Musuły, dnia 13 października 2015 r.

Pan
Marek Wieźbicki
Starosta Powiatu Grodziskiego
ul. Kościuszki 30,
05-825 Grodzisk Maz.

1). sprawdzenie stałej organizacji ruchu dla drogi gminnej 150406W wydanej przez Starostwo w Grodzisku Mazowieckim ze szczególnym uwzględnieniem :

1. odcinka w kilometrach 3+848

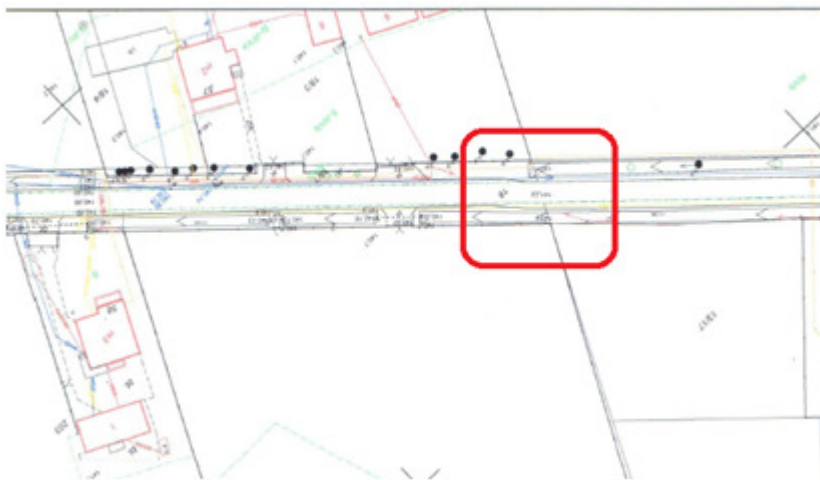
Występujące oznakowanie w kilometrze 3+848 jest pozostałością po prowadzonych pracach budowlanych przez Gminę Żabia Wola. Znaki U-54c i U-54d są stosowane tylko podczas robót budowlanych, nie zaś dla stałej organizacji ruchu.

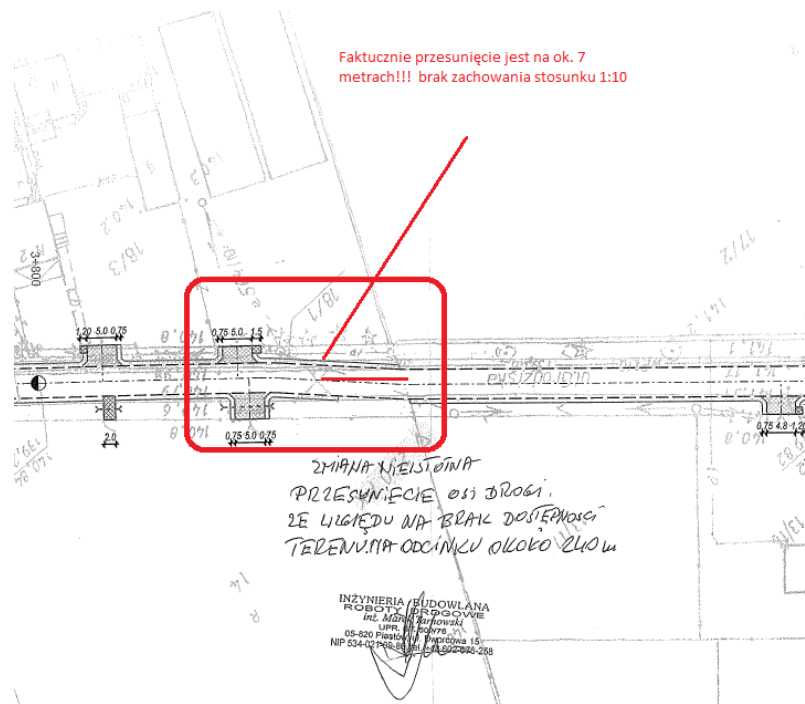
Tj. wg dokumentu uzyskanego z Urzędu Geodezji przesunięcie osi jezdni o 1 metr jest wykonane na odcinku 7 metrów – zgadza się to ze stanem faktycznym.

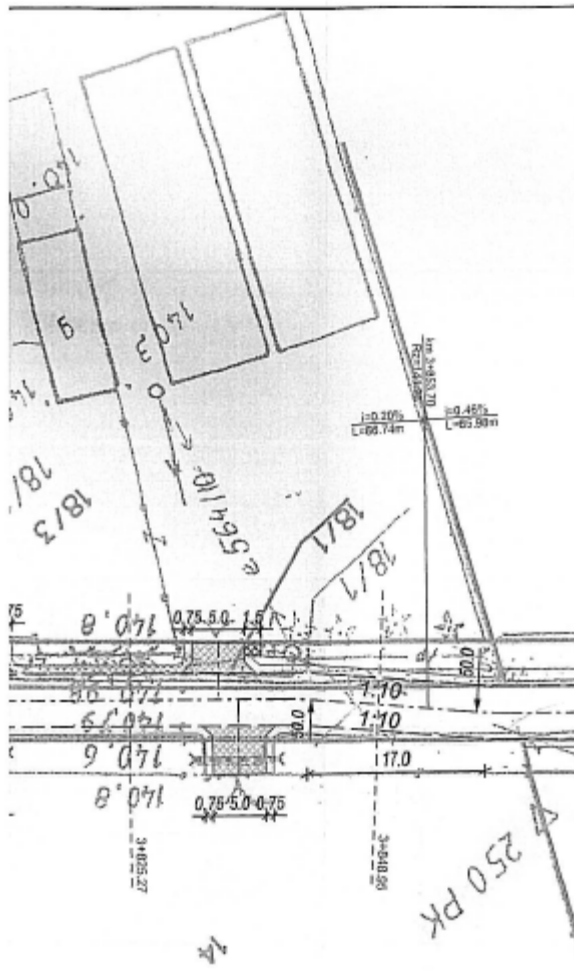
Przesunięcie o 1 metr rozpoczyna się od zjazdu, aż do granicy działki – JEST TO NIEZGODNOŚĆ.
